**Avis délibéré de la mission régionale d'autorité environnementale
sur la modification n°4 du plan local d'urbanisme (PLU) de la
commune déléguée de Saint-Bon-Tarentaise (73)
(commune nouvelle : Courchevel)**

Avis n° 2025-ARA-AUPP-1601

Avis délibéré le 8 juillet 2025

Figure 1: OAP projetée dans le cadre de l'extension du secteur Ngl (source : dossier)

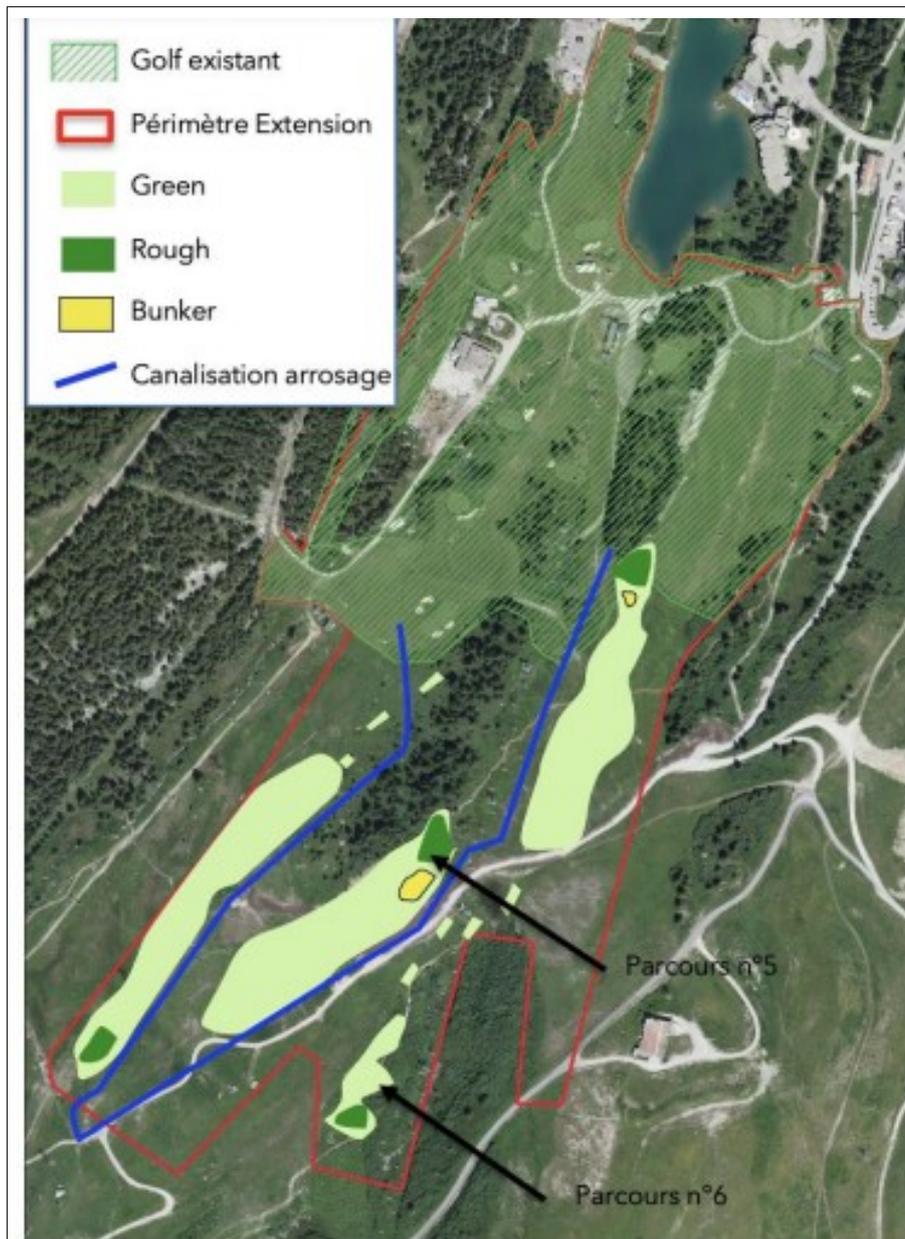
Le dossier précise que le périmètre du secteur Ngl est "*plus important pour tenir compte du tracé du nouveau réseau d'arrosage (mais qui n'altère pas l'usage et la fonctionnalité du sol)*". Pour autant le changement de zonage accompagné de son OAP recouvre une surface plus large (9 ha supplémentaires environ) que celle des travaux envisagés, sans réelle justification. La modification n°4 du PLU ne propose pas de réduire l'emprise foncière au strict besoin du projet d'ores et déjà connu.

L'Autorité environnementale recommande de limiter l'emprise du nouveau secteur Ngl au strict besoin du projet d'extension du golf dont les caractéristiques sont connues (4,5 ha d'emprise au total) en vue de limiter la consommation foncière en espace naturel et agricole générée par la modification n°4 du PLU.

Les différentes mesures de la séquence Éviter-Réduire-Compenser, ne semblent pas avoir évolué de manière significative. Elles restent encore assez imprécises et la détection de nouveaux enjeux sur la zone d'étude, notamment pour les amphibiens n'apparaît pas avoir été traduite dans l'OAP n°22 / Extension du golf de Courchevel (secteur Ngl) ;
